SASSARI EOLICA S.R.L.

Procedura di Valutazione di Impatto Ambientale

OGGETTO: Vostra nota prot. n. 19805 del 26/06/2026, trasmessa a mezzo pec in pari data, recante in oggetto “*Realizzazione di un Parco eolico costituito da n. 5 aerogeneratori di potenza 5,6 MW e potenza complessiva pari a 28 MW in agro al Comune di Sassari, località Campanedda*”. Proponente: Sassari Eolica S.r.l. – Procedimento per il rilascio del Provvedimento Ambientale Unico Regionale (P.A.U.R.). L.R. n. 2/2021 e Delib.G.R. n. 11/75 del 2021 – N. Reg. 06/23. Trasmissione verbale conferenza di servizi decisoria del 16.06.2026 e anticipazione esito negativo, ex art. 10 bis della L. 07.08.1991, n. 241, s.m.i.”.

Osservazioni

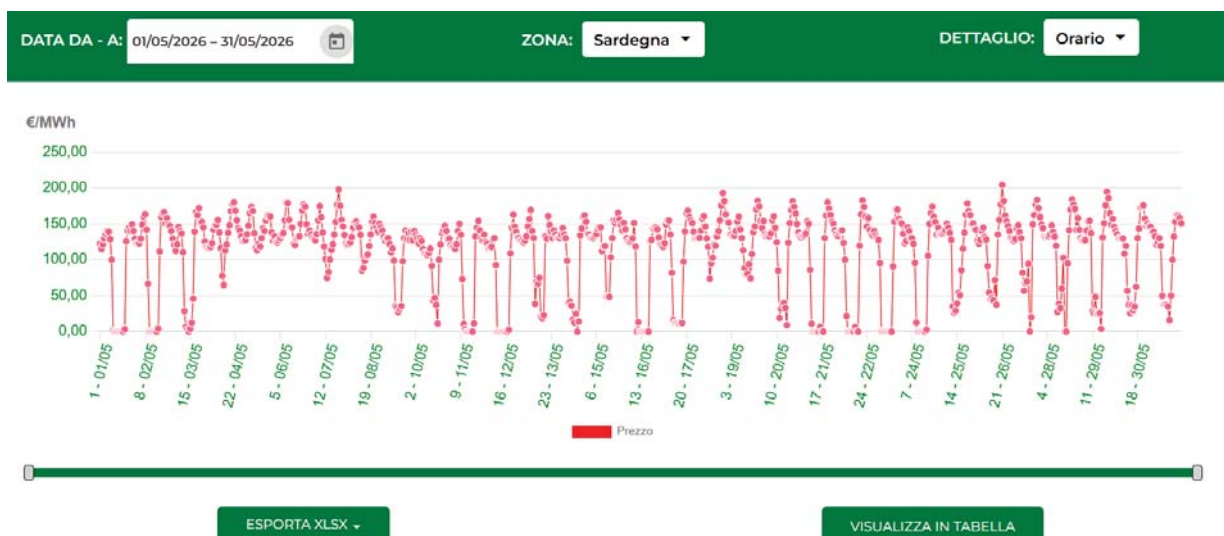
– vista la presenza di aree PAI si rimanda agli Enti competenti per la risoluzione delle interferenze che consistono nell'attraversamento di corpi idrici e di aree a pericolosità idraulica di cavidotti e viabilità. Sono stati rilevati, in particolare:
– l'attraversamento del FIUME_73909 e della relativa fascia PAI da parte della linea elettrica relativa all'aerogeneratore n. 5 (interferenze n. 5 e 7);
– l'attraversamento del FIUME_132723 da parte del cavidotto e della nuova viabilità di accesso all'aerogeneratore n. 3 (n. stralher 2) (interferenza 15);
– l'attraversamento del FIUME_75472 (n. stralher 2) da parte della linea elettrica disposta parallelamente alla SP 42 (interferenza 10);

Si rimanda alla risposta al punto **Richiesta n° 1.2.2 pag. 5 di 72** della relazione risposta integrazione del 24/09/2024.

Come riportato dall'Ente, nelle tavole denominate "Elaborato grafico Studio di Compatibilità idraulica" e "Individuazione interferenze su CTR", erano state individuate le modalità di risoluzione di tutte le interferenze.
